PI 1877

# PRODUCT INFORMATION

## POMPE À EAU ADDITIONNELLE AUDI A4/A5/A6/A7/A8/Q5

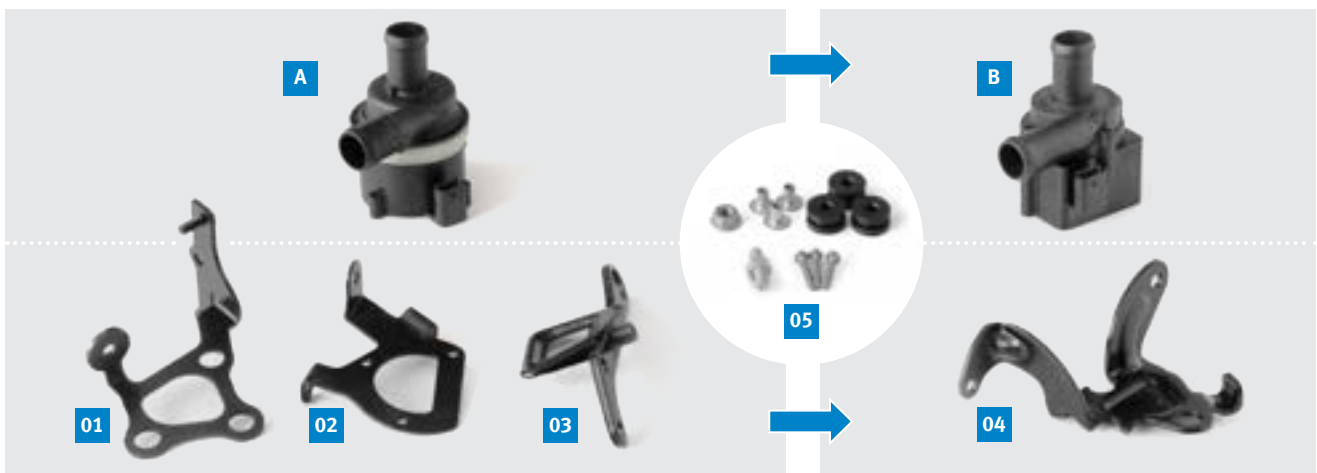
Au démarrage de la série, la pompe (A) portant le n° de réf. 059 121 012 B était montée. Cette pompe a ensuite été remplacée par une pompe Pierburg (n° de réf. 06D 121 601) et un support modifié. La pompe Pierburg évite les problèmes rencontrés avec la pompe de série montée à l'origine.

Ces pompes peuvent être remplacées par la pompe 7.10102.05.0 (B) Motorservice.

La pompe de série d'origine (A) était livrée avec trois supports différents (01), (02), (03) en fonction du modèle de véhicule.

Si le véhicule est encore équipé de la pompe de série d'origine (A), le support (04) est nécessaire séparément (actuellement non disponible chez Motorservice).

Les éléments de fixation (05) peuvent être réutilisés.
